Additif 116: Règlement n° 117

Révision 3 – Amendement 2

Complément 6 à la série 02 d'amendements – Date d'entrée en vigueur: 9 octobre 2014

Prescriptions uniformes relatives à l'homologation des pneumatiques en ce qui concerne les émissions de bruit de roulement et l'adhérence sur sol mouillé et/ou la résistance au roulement

Figure 1
**Explication de la nomenclature relative à l'indice d'adhérence
 du pneumatique**

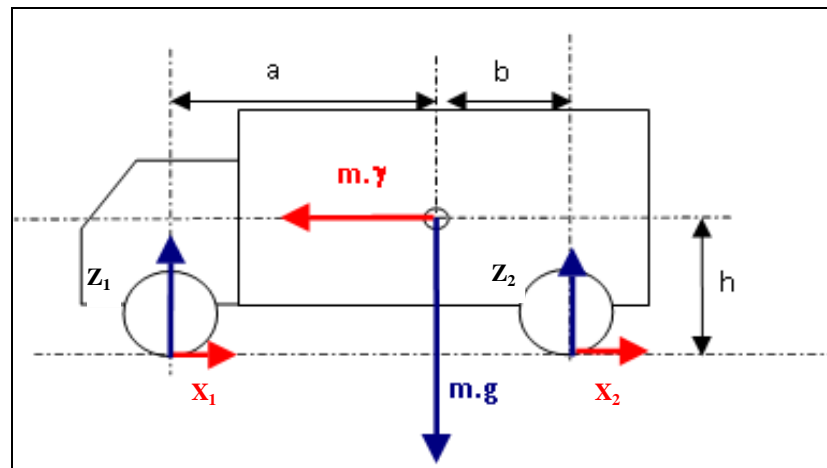
L'indice relatif d'adhérence sur sol mouillé correspond au rapport entre le résultat du pneumatique à contrôler et celui du pneumatique de référence. Le moyen de l'obtenir dépend de la configuration d'essai telle qu'elle est définie au paragraphe 2.2.2.2 de la présente annexe. Il est calculé selon le tableau 3:

Configuration Conf.1: pneumatiques à contrôler sur les deux essieux	<i>Indice relatif d'adhérence sur sol mouillé</i> $\frac{\text{BFC(T)}}{\text{BFC(R)}}$
Configuration Conf.2: pneumatiques à contrôler sur l'essieu avant et pneumatiques de référence sur l'essieu arrière	<i>Indice relatif d'adhérence sur sol mouillé</i> $\frac{\text{BFC(T)} [a + b + h \cdot \text{BFC(R)}] - a \cdot \text{BFC(R)}}{\text{BFC(R)} [b + h \cdot \text{BFC(T)}]}$
Configuration Conf.3: pneumatiques de référence sur l'essieu avant et pneumatiques à contrôler sur l'essieu arrière	<i>Indice relatif d'adhérence sur sol mouillé</i> $\frac{\text{BFC(T)} [-a - b + h \cdot \text{BFC(R)}] + B \cdot \text{BFC(R)}}{\text{BFC(R)} [-a + h \cdot \text{BFC(T)}]}$

N. B. Lorsque “h” n'est pas connu avec précision, les valeurs les plus défavorables suivantes s'appliquent: 1,2 pour la configuration Conf.1, et 1,5 pour la configuration Conf.3.
